**Verslag huishoudelijke elektrische installatie op laagspanning en zeer lage spanning****Algemeen:**

Referentie: 003-20260923-04	Datum controle: 23/09/2026
Keurder: 003

Eigenaar:		EAN-code:	541448820069826946
Adres installatie:	Fostierlaan 26 bus 201, 9600 - Ronse	Nummer teller(s):	1SAG1200157272
		Distributienetbeheerder installatie:	Fluvius
Datum uitvoering installatie:	☐ Vóór 01/10/1981 ☒ Tussen 01/10/1981 en 01/06/2020 ☐ Vanaf 01/06/2020		
Type:	☒ Wooneenheid ☐ Niet-huishoudelijk ☐ PV ☐ Batterij ☐ Laadpaal

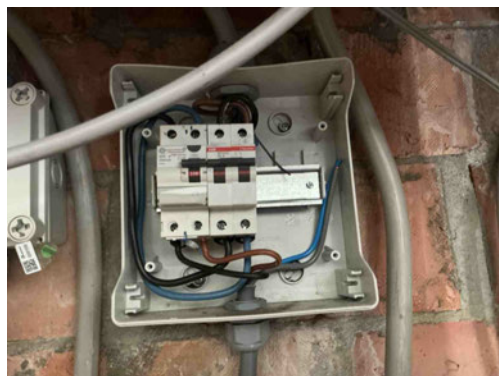
B04 - De aanduiding van de kringen, klemmen en/of schakelapparatuur ontbreekt, is onjuist of is onvolledig (Boek 1: 3.1.3.1/5.1.6.1).

B06 - Het elektrisch verdeelbord heeft niet de minimale beschermingsgraad IPXX-B in een gewone ruimte (Boek 1: 4.2.2.3).

T21 - Het elektrisch materieel is niet geplaatst volgens de voorschriften van de fabrikant/ regels van goed vakmanschap . (Boek 1: 1.4.1.3)

Opmerking: Ophangvijzen bord niet afgedekt

B29 - Het elektrisch verdeelbord in een huishoudelijke ruimte is niet voorzien van een deur (Boek1: 5.3.5.1).

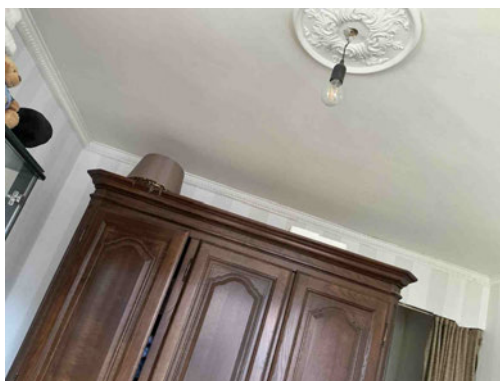
E04 - De continuïteit van de (hoofd)equipotentiale verbindingen is niet gegarandeerd (Boek 1: 5.4.4.1 / 5.4.4.2).
Opmerking: radiator

Klasse 0 toestel verboden

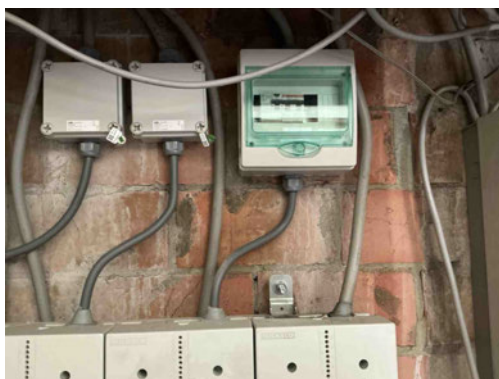
Tijdelijke verlichting lager dan 2,5m en niet achter 30mA
